PERIZIA TECNICA PER L'ADEGUAMENTO NORMATIVO AI FINI DELLA SICUREZZA

**IMPIANTO SPORTIVO DEL CALCIO DI VIA GIOVANNI XXIII, 120 - BORBIAGO
PUNTO 5) DELL'INCARICO**

IMPIANTO TERMOTECNICO

Dolo, 02 novembre 2015

ALLEGATO 4 documento 2

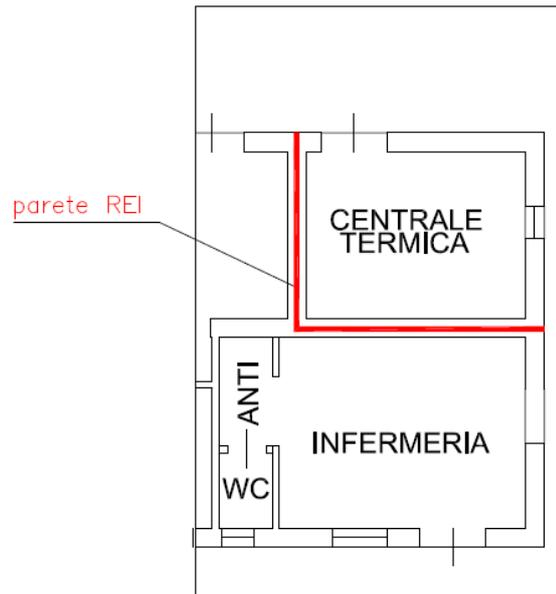
La parete di separazione REI (vedi allegato 4 documento 2) risulta essere eseguita in blocchi forati delle spessore di 28cm comprensivi di intonaco e il solaio in laterocemento con travetti.
